第 1 章 事業者の名称、代表者の氏名及び対象事業の名称

〔名 称〕名駅一丁目 1 番計画南地区（仮称）建設事業

2-4 市民等の意見の概要及び市長の意見に対する事業者の見解

主要な音源と障壁との位置関係が分かるように、1/2,500 の縮尺で建設機械の位置と施工区域、仮囲いの想定位置を下記に示しました。

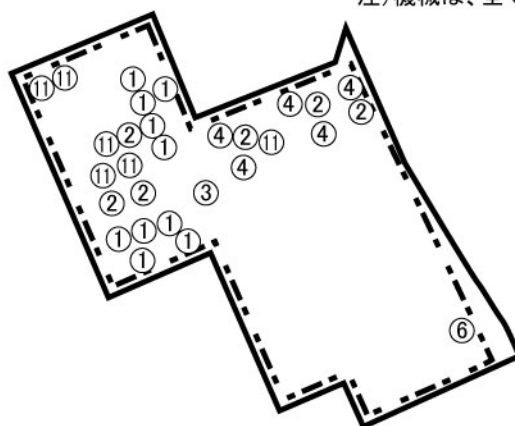
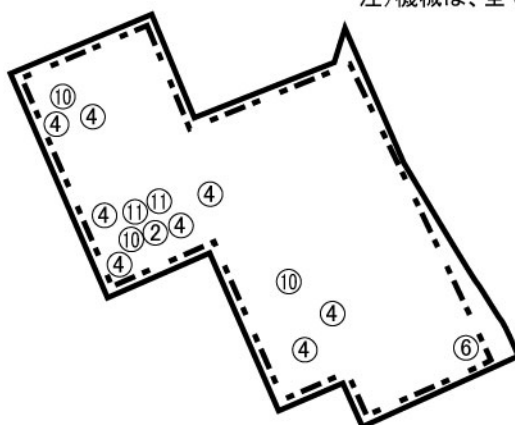
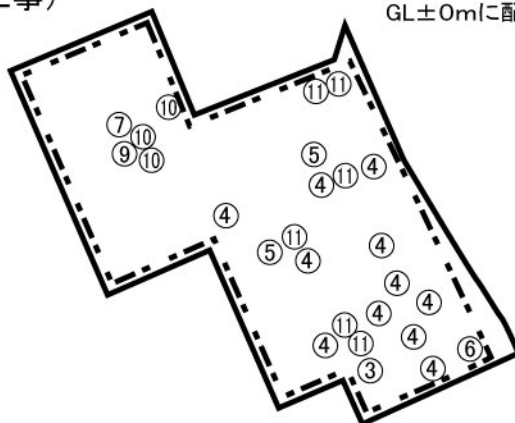
項 目	意 見 の 概 要
騒 音	[建設機械と障壁の位置について] P186 建設機械の稼働による騒音レベルの予測方法で、詳細なはずの資料編 p174 で、回折減衰の式は書いてあるが、その基本となる行路差 δ を求めるための関係図面がないため検証できない。主要な音源と障壁との位置関係を記載すべきである。

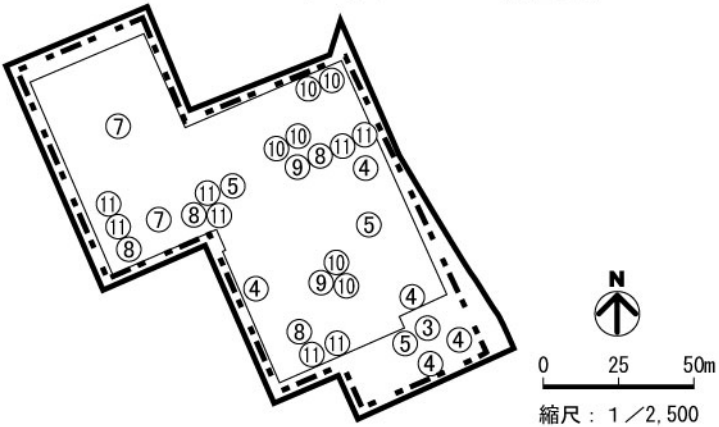
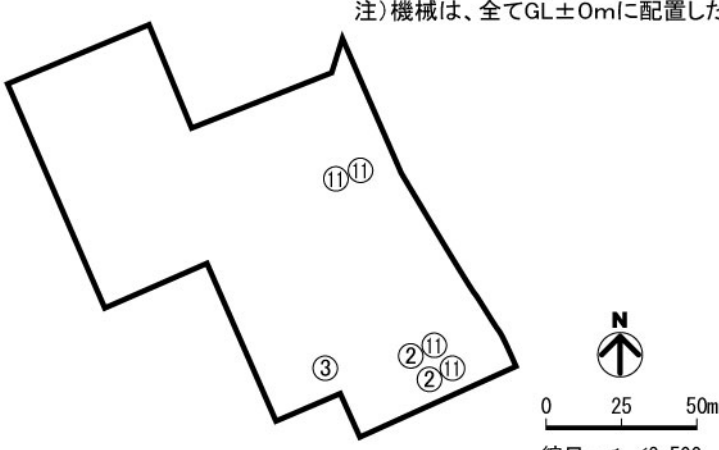
項 目	意 見 の 概 要
騒 音	[防音パネルについて] P186 建設機械の稼働による騒音レベルの予測方法で、詳細なはずの資料編 p175 で、透過損失について、仮囲いは「下部及び接合部の隙間を考慮し」15dB を用いたとあるが、防音パネルの透過損失をどれだけに設定したか判断できない。また、北地区で用いる防護構台は使用しないのか。更に、防音パネル、隙間がある仮囲い、それぞれの構造と材質を記載すべきである。 P190 建設機械の稼働による騒音レベルの予測結果(ケース ・解体工事)で、仮囲いの高さは 3 m しかないが、事前配慮 p57 で「地上解体工事時には、現況施設の外周に防音パネルを設置するとともに、粉じん対策として散水を行う。」とあることと矛盾する。北地区と同様に主要発生源を防音パネルで囲む具体策を記載すべきである。 [建設機械の稼働による高さ方向の予測について] P189 建設機械の稼働による騒音レベルの予測結果で、高さ別の最大値が示してあるが、「地上 5～50m については敷地境界上の最大値」というだけで、どの地点かが分からない。「事業予定地周辺には中高層ビルがあることから、高さ別の予測についても行った。」(p186) のだから、周辺のどのビルにどんな影響があるかもわからないようでは環境影響評価といえない。 [建設機械の稼働による仮囲いの高さについて] P189 建設機械の稼働による騒音レベルの予測結果で、高さ別の最大値が示してあるが、地上 5、10、15m では規制基準の 85dB に近い 82、83dB がある。3m の仮囲いでは不十分と思われる。

項 目	意 見 の 概 要
騒 音	[建設機械の稼働による環境の保全のための措置について] P195 建設機械の稼働による騒音レベルの「環境の保全のための措置」として、（２）その他の措置で「運搬車両のアイドリングについて、作業時及びやむ得ない場合以外は、停止する」とあるが、この内容は事前配慮(p57)で既に予測の前提となっている。新たに実施する措置ではない。 [工事関係車両の予測結果の表示について] P224 道路交通騒音の「予測結果」を整数表示してあるが、増加分が 0 と 1 だけで判断しにくい。P243 の道路交通振動で「増加分は、数値レベルを示すために小数第一位まで表示した。」とあるので、騒音も同様に数値レベルを示すために小数第一位まで表示すべきである。
振 動	[時間帯の区分について] P26 「調査及び予測手法の『振動の現地調査』で、『道路交通振動は…6～22 時の 16 時間で行う』とあるが、7～22 時の間違いではないか。評価の参考にする値とはほど遠いが、資-23 の道路交通振動の限度は昼間は 7～22 時となっている。」との方法書への意見に対し、「振動規制法…昼間の時間区分は 7 時～20 時ですが、道路交通振動の現地調査時間は、騒音と整合させ、6 時～22 時までの 16 時間で調査を行いました。」とあるが、舌足らずである。「6 時～22 時までの 16 時間で調査を行ったが、昼間の時間帯の平均は資料編 P277 で確認できるように、7 時～20 時で求めました。」と正しく表現すべきである。 [建設機械の敷地境界までの距離について] P229 建設機械の稼働による振動レベルの予測結果でケース（山留・杭工事）とケース（掘削・地下躯体・地上躯体）で、敷地境界上で 74dB、ケース（解体工事）とケース（杭・掘削・地下躯体工事）で 73dB と規制基準 75dB に近いので慎重な検討が必要である。まずは主要振動源の敷地境界までの距離を明記すべきである。ダンプトラックが敷地境界に近づく場合は 1 台ずつなどの措置を追加する必要がある。

事業者の見解	本文対応頁
(p.57からの続き) ケースⅣ(掘削・地下躯体・地上躯体工事) 注)機械は、⑦はGL+230m、⑧はGL+6.5m、 他はGL±0mに配置した。 ③ :コンプレッサー(1台) ④ :クローラークレーン(5台) ⑤ :ラフタークレーン(3台) ⑦ :タワークレーン(2台) ⑧ :テルハクレーン(4台) ⑨ :コンクリートポンプ車(2台) ⑩ :コンクリートミキサー車(6台) ⑪ :ダンプトラック(8台) :事業予定地 :建物部分 :仮囲い(H=3.0m) 	
解体工事の際には防音パネルを使用しますが、騒音が周辺環境に最も影響を与える時期での予測対象時期には、現況施設の高さは仮囲いよりも低く、防音パネルを設置する高さではないため、これを予測条件として設定しませんでした。また、防護構台の設置は予定していません。	p.258～267
地上解体工事は、仮囲いとは別に防音パネルを解体部分に応じて適切に設置します。なお、環境影響評価書に記載しました建設機械の稼働による騒音レベルの予測結果(ケースⅣ・解体工事)は、予測対象時期を工事着工後16ヶ月目としており、その時期は仮囲いよりも低い位置での作業となり防音パネルは設置しませんので、防音パネルを図示していません。	p.258～267
環境影響評価書 p.261 に記載した全ケースの建設機械の稼働において、地上1.2mと5～50mまでの5mピッチによる騒音レベルの最大値は、5mの北地区との敷地境界上に出現しました。なお、予測値(最大値)は規制基準を下回りました。	p.261～265
工事の実施にあたっては、仮囲いだけではなく環境影響評価書に記載しました環境の保全のための措置を講ずることにより、少しでも騒音レベルが小さくなるように配慮して参りたいと考えております。	p.267

事業者の見解	本文対応頁
「環境の保全のための措置」の内容につきましては、環境影響評価書作成段階において、環境への影響を少しでも小さくするために実行可能な事項を記載いたしました。	p.267
環境影響評価書 p.284 の騒音の現況実測値は、「騒音に係る環境基準の評価マニュアル」(環境庁,平成12年)に基づき整数表示にしました。また、予測値においても、環境影響評価書 p.279 の騒音の予測手順に記載していますとおり、最後に現況実測値を足し合わせるため整数表示としました。このことから、増加分も整数表示としました。	p.284,279
道路交通振動の現地調査は、騒音に合わせて6時から22時までの16時間で調査を行いました。 なお、「振動規制法」(昭和51年法律第64号)に基づく道路交通振動の限度(要請限度)における昼間の時間区分は7時から20時まで、夜間の時間区分は20時から翌朝7時までとなっています。 したがって、現地調査の結果から導かれる昼間と夜間の値は、昼間は7時から20時までの13時間分の平均値、夜間は6時から7時までと20時から22時までの3時間分の平均値としました。	p.311,312 318 資料編 p.67
工事の実施にあたっては、環境の保全のための措置を講ずることにより、少しでも振動レベルが小さくなるように配慮して参りたいと考えております。 なお、主要な振動源と敷地境界までの距離が分かるように、1/2,500の縮尺で建設機械の位置と施工区域(=敷地境界)の位置を下記に示しました。 ケースⅠ(解体工事) ②:バックホウ(掘削等)(2台) ③:コンプレッサー(1台) ⑪:ダンプトラック(4台)  (p.63 に続く)	p.305～309 注)機械は、全てGL±0mに配置した。 縮尺: 1/2,500

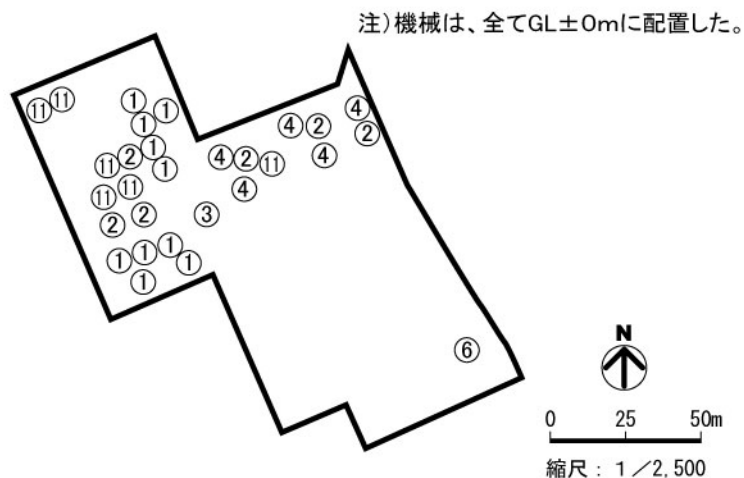
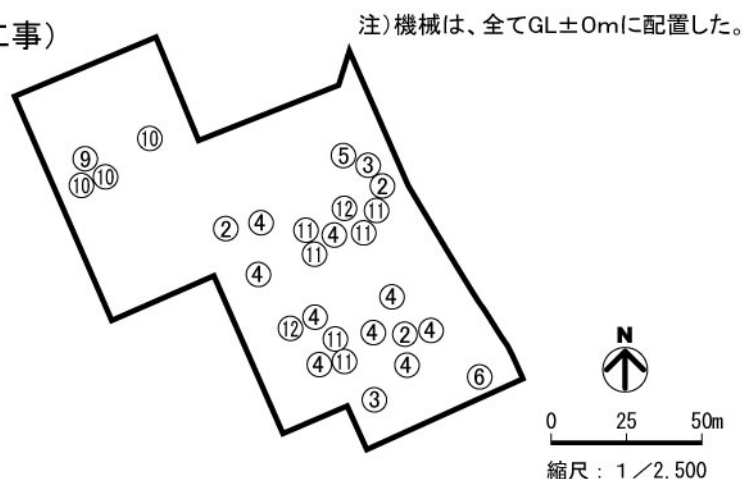
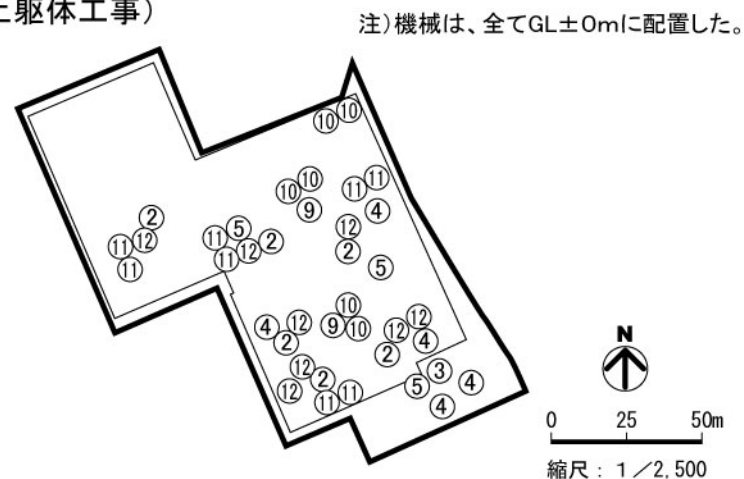
項 目	意 見 の 概 要
振 動
